**Modulo per la presentazione delle osservazioni per i piani/programmi/progetti sottoposti a procedimenti di valutazione ambientale di competenza statale**

ID: Codice procedura (ID\_VIP/ID\_MATTM):10844

Impianto per la produzione di energia elettrica da fonte eolica, costituito da 6 aerogeneratori della potenza complessiva di 37,2 MW, un sistema di accumulo da 25 MW e relative opere connesse in località "Rempillo" nel comune di Pitigliano (GR).

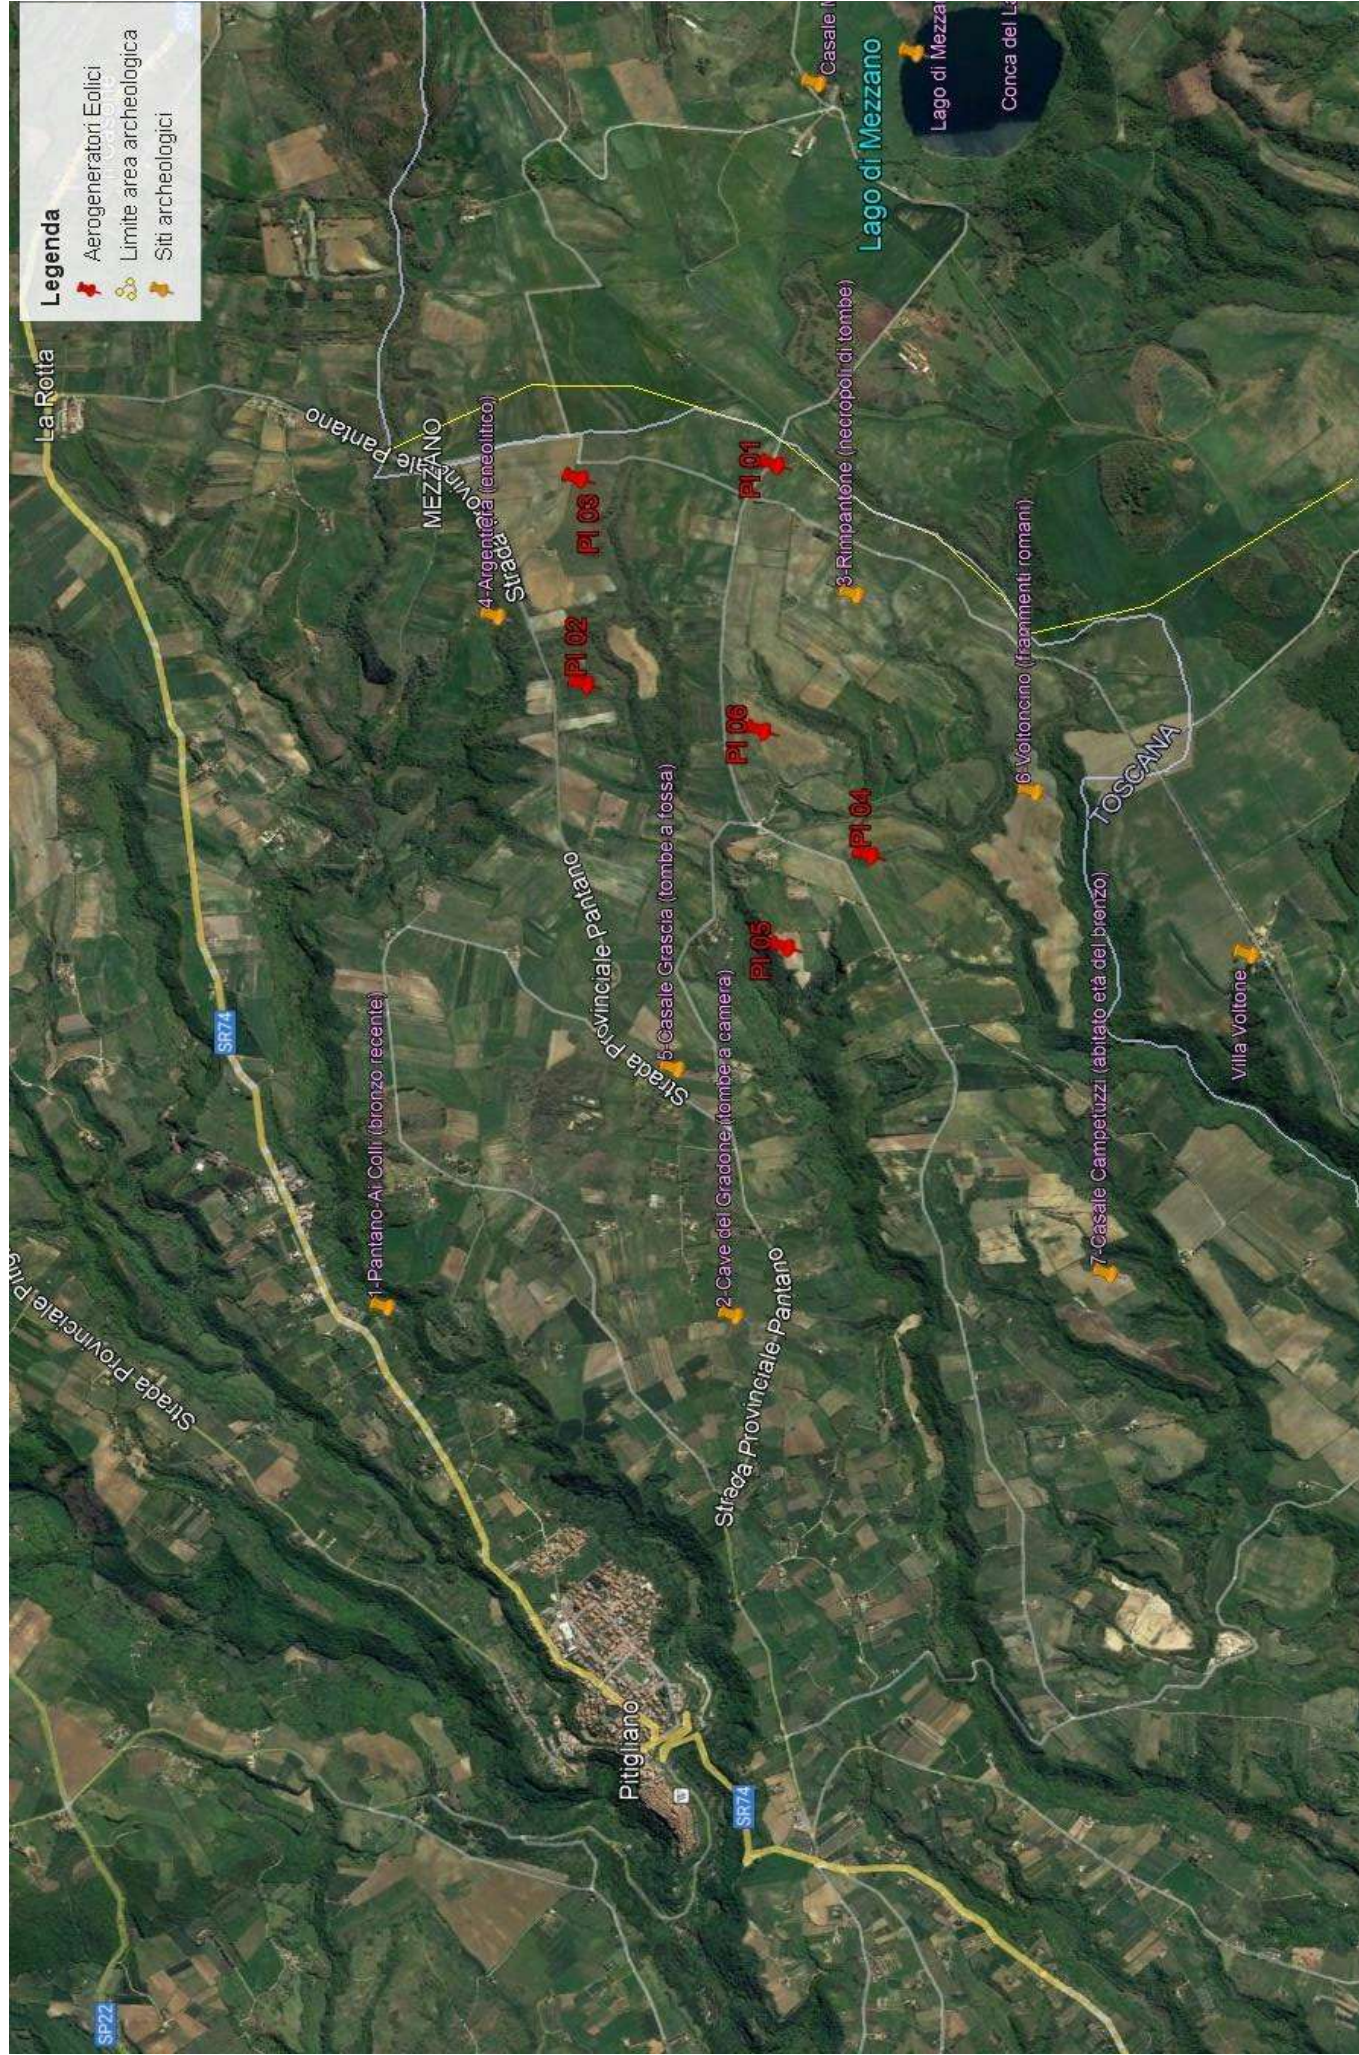
Inoltre, la zona in cui insisterebbe l'impianto eolico industriale Rempillo è compresa nelle fasce di rispetto di 3 km di diversi beni archeologici tutelati dalla parte II del Codice dei Beni Culturali (vedi

Allegato, immagine n. 3). Inoltre le pale P04 e P05 ricadono all'interno di un'area archeologica che la Proponente vorrebbe cancellare per il semplice fatto che non è riportata nel documento regionale ma nel documento provinciale come meglio dettagliato nell'Osservazione n. 5. Alla luce di quanto documentato appare chiaro quindi che la collocazione dell'impianto non ha tenuto conto alcuno dei vincoli dell'area nella quale è stato progettato e l'inserimento dell'impianto eolico nel paesaggio e sul territorio non è corretto (Allegato IV delle Linee guida nazionali di cui al D.M dello Sviluppo economico del 10.09.2010).
